INFORME PRELIMINAR DE LA EVALUACION ESTRUCTURAL (Centro de visitas, Santuario Manatí)

INFORME PRELIMINAR DE LA EVALUACION ESTRUCTURAL

- Centro de visitas Santuario Manatí, Estero Hondo, Puerto Plata, R.D.-

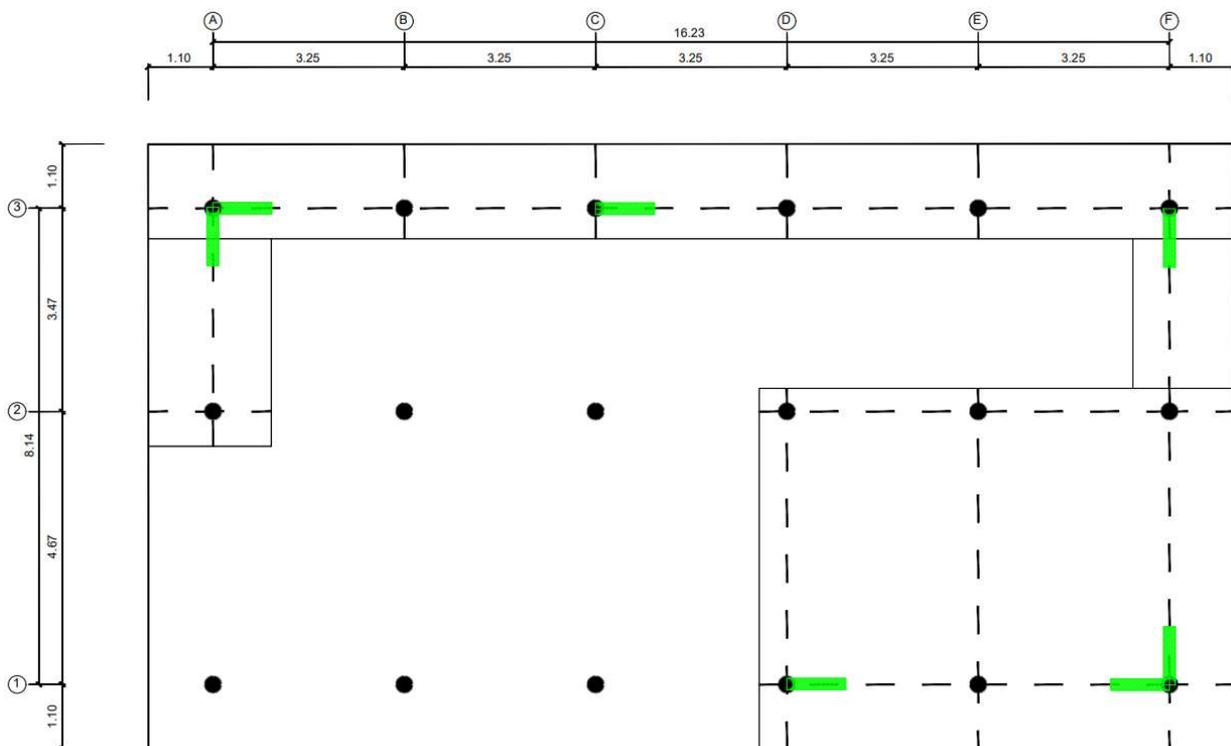
Los elementos asumidos como pórticos (sistema de vigas y columnas) no cumplen con las condiciones para considerarlo al menos como pórtico ordinario, ya que son vigas de concreto apoyados en columnas compuestas (concreto y metal) con una dimensión de 25cm de diámetro. Esto expresa que las vigas están simplemente apoyadas sobre las columnas y no garantiza una estabilidad a la hora de un evento sísmico.

Las conexiones de entrepiso, de las vigas de concreto y columnas no cumple con ningún requisito para pórticos, tanto como para la norma ACI 318-14, como para el R-033. Las conexiones de las vigas metálicas con las columnas compuestas en el techo no cumplen con los requisitos para conexiones de pórticos de la norma AISC 358-16.

No se puede utilizar riostras, ya que estas deben disipar al menos el 25% de las cargas a los pórticos existentes, sin embargo, como se especificó anteriormente, la estructura contemplada no se pueden clasificar como pórticos.

Además la estructura solo tiene dos ejes de apoyos en una de las direcciones y supera el desplazamiento máximo permitido en este país para ese tipo de estructura.
